Anlage 3.15 zur Planänderung Nr. 9

Verlängerung der Regiobahn-Infrastruktur von Mettmann Stadtwald nach Wuppertal-Vohwinkel

Maßstab 1:1000	REGIOBAHN GmbH An der Regiobahn 15 40822 Mettmann Mettmann, den 05.04.2018, gez. Stefan Kunig	Datum Name
	Planfeststellung	Ausgabe vom: 03.04.2018
	Lageplan 5	Blatt Nr.: 1000_5
	km 18,3+40 - km 19,0+60 der Strecke 2423	Plan Nr.: LPL-710-05-b-1

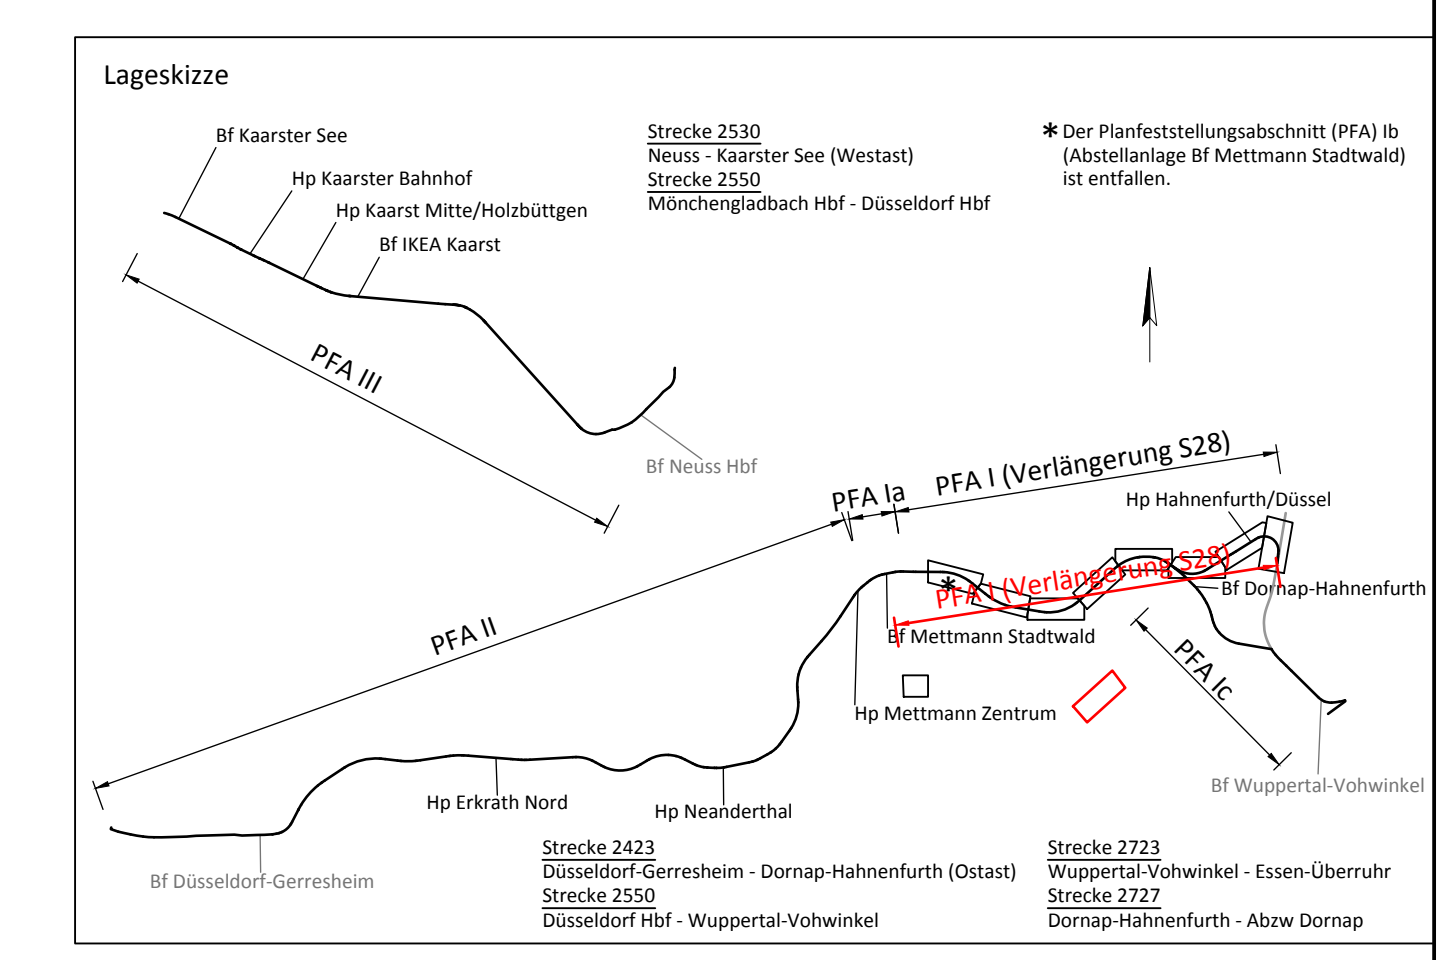
1	Entfall Grunderwerb für Oberleitungsmaße	Welschhof	19.02.2019
Index	Änderung	Datum	Name
		bearb. Leißer	04 / 2018
		gez. Welschhof	04 / 2018
		gepr. Schneider	04 / 2018
